# Câmara Municipal de Santos

CONCORRÊNCIA Nº 02/2023  
PROCESSO Nº 01/2023

### PEDIDOS DE ESCLARECIMENTOS

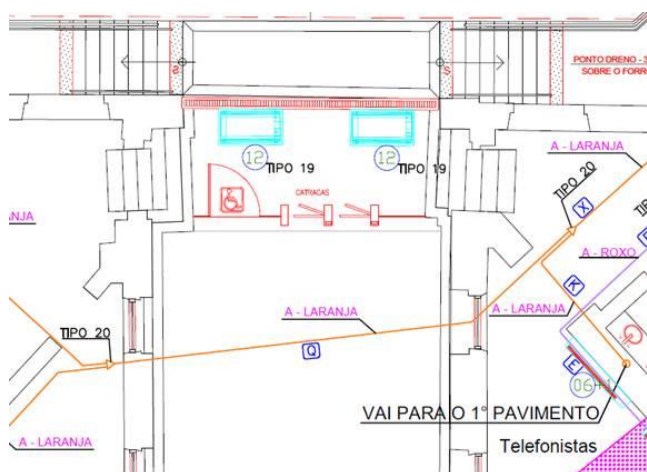
*1. Nos Projetos recebidos, não foi detectado sistema de renovação de ar para as salas atendidas pelo sistema de climatização, principalmente no auditório e plenário onde há uma grande concentração de pessoas.*

*PERGUNTAMOS - Este sistema já é existente e será mantido? Em caso negativo, deverá ser incluso nos projetos, no escopo, e na Planilha Orçamentária, uma vez que envolve equipamentos, dutos, filtros e automação.”*

Conforme consta no Projeto básico, a contratação justifica-se pela necessidade de ampliação do sistema de refrigeração.

A contratação do projeto executivo e obra, servirá para trocar todo sistema de ar condicionado visando sanar os problemas. Para as áreas já existe um sistema de ar condicionado, este deverá ser totalmente removido, conforme item 1 da planilha e uma nova estrutura deverá ser projetada e instalada conforme os demais itens.

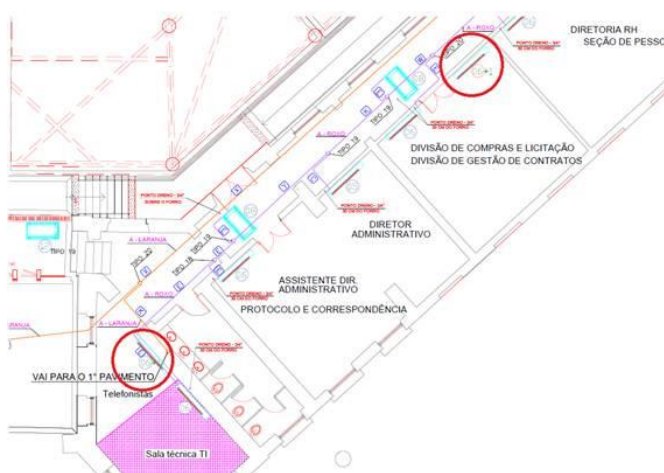
*“Existem dois equipamentos no Térreo com a TAG (12) sem indicação de qual sistema VRF pertencem. Gostaria de saber se é para considerarmos no sistema A-Laranja ou se são SPLIT. No caso de Split, indicar onde ficaram as condensadoras.”*

Informo que o projeto básico anexado ao sistema é o que temos em funcionamento atualmente.

Lembrando que a licitação trata da remoção de todos os equipamentos instalados e instalação de novos, devendo obedecer aos 8 novos sistemas, portanto os locais para as novas condensadoras serão apontadas pela empresa vencedora. As condensadoras para estes pisos tetos deverão fazer parte de um dos sistemas a serem instalados.

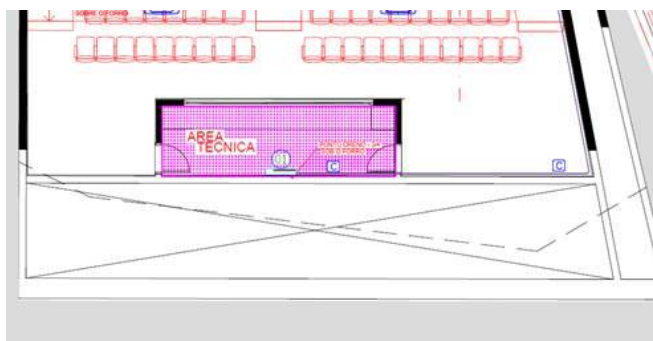
*“Solicito também a indicação do local das condensadoras para os sistemas de redundância que aparecem no projeto. Conforme imagem abaixo.”*

Informo que neste local, as máquinas a serem instaladas deverão fazer parte da mesma linha que atendem as salas vizinhas. As condensadoras serão instaladas no pátio térreo.

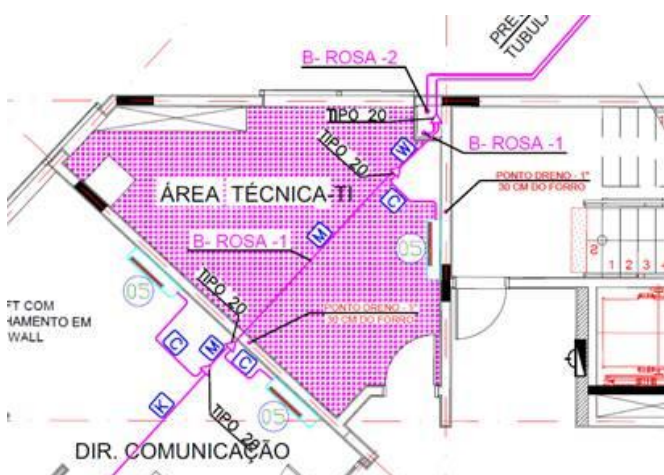
*“Sobre os 6 ambientes indicados no projeto com necessidades de sistema de ar condicionado 24 Horas, que não possuem a representação do equipamento de backup, conforme os exemplos abaixo. Será instalado sistema de Split para backup dessas áreas? Se sim, onde seria o local das condensadoras?”*

Os locais que necessitam de refrigeração por 24 horas, farão parte de dois sistemas. Um primeiro para funcionar durante o dia, será o mesmo do andar em que ele estiver instalado já o segundo sistema é o sistema 8, que servirá funcionar noturnamente de forma a atender estas áreas.
